改善箇所説明図

改善の内容

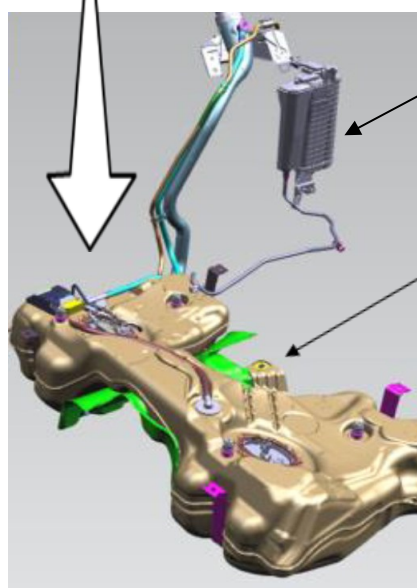
基準不適合発生箇所

四輪駆動車用の燃料タンクにおいて、タンク内の内圧を調整するバルブの設計検討が不十分なため、当該バルブが閉じないものがある。そのため、燃料タンクの内圧が上昇した際に燃料がACF（チャコールキャニスター）内へ流入し、燃料が漏れるおそれがある。

注：□ は、交換する部品を示す。

全車両、燃料タンクを対策品に交換するとともにACFを新品に交換する。
